Detaljplan för Sunnan 10 m.fl. i Torekov, Båstads kommun, Skåne län

Samrådsredogörelse

Redogörelse för samrådet

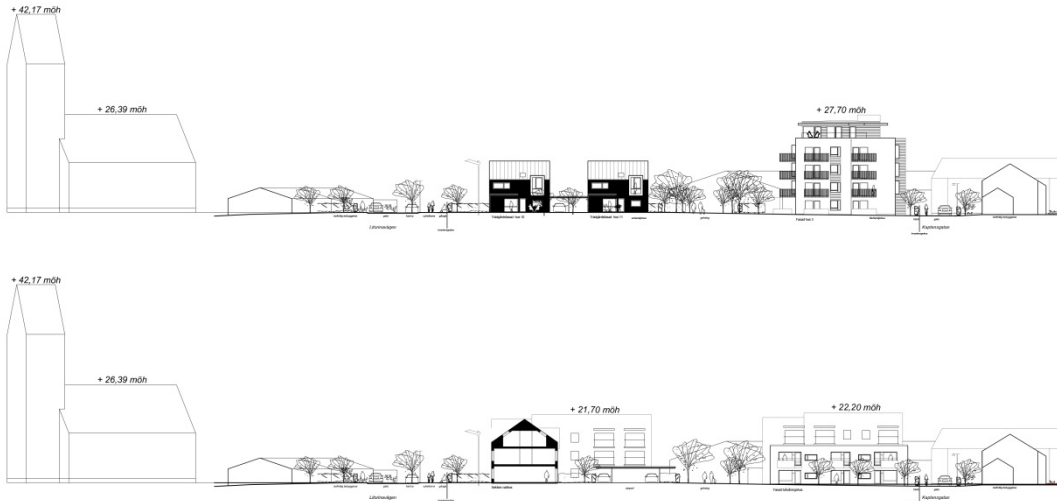
Många synpunkter har inkommit gällande byggnadernas höjd och den påverkan det skulle ha på Torekov som helhet. Fem våningar anses vara för högt och bland inkomna yttranden framförs en önskan om bättre anpassning till omkringliggande bebyggelse. Argument om tradition, bykänsla, attraktivitet, trivsel etc. framförs i sammanhanget. Vilket våningsantal som känns acceptabelt skiljer sig dock åt mellan de inkomna yttrandena. Förslagen är antingen max 2, 3 eller 4 våningar. Många har även en bild av att 5-våningshus kommer konkurrera höjdmässigt med kyrkan. Kyrkan är ett viktigt landmärke och siluetten med kyrkan som reser sig över den i övrigt betydligt lägre bebyggelsen måste beaktas och tas hänsyn till.

Det framförs även en oro för att den föreslagna bebyggelsen kommer förändra bilden av Torekov från avstånd, både från land och från hav. Några fastighetsägare framför att planförslaget saknar en analys eller perspektivbilder för att illustrera detta och vill att förslaget kompletteras med vyer t ex från entrén till Torekov från Ängalagsvägen, vyn från bykärnan, hamnen och havet samt utifrån landskapet i söder. I det perspektivet framförs även kritik kring formuleringen att den översta våningen ska vara indragen och således inte kommer uppfattas från marken. Detta stämmer precis nedanför huset men på längre avstånd uppfattas dock huset som fem våningar högt, oavsett indragning eller inte. En del har även framfört en otydlighet kring planens benämningar "3+1" respektive "4+1" våningar och menar att det för tydlighetens skull borde benämnas 4 eller 5 våningar.

Kommentar: Syftet med detaljplanen är att öka förutsättningarna för fler helårsboende i Torekov och på så sätt förbättra underlaget för servicen. Planområdet ligger i det område som har bäst förutsättningar för kollektivtrafik, handel och service vilket gör det motiverat med en högre exploateringsgrad. Området ligger dessutom avskilt från den historiska delen av Torekov och bedöms därmed inte påverka Torekofs traditionella stadsbild. Detta var anledningen till att kommunen ursprungligen föreslog högre bebyggelse i detta läge. Med anledning av de synpunkter som har kommit in väljer dock kommunen att omforma förslaget till att enbart tillåta bebyggelse som är 2-3 våningar höga.
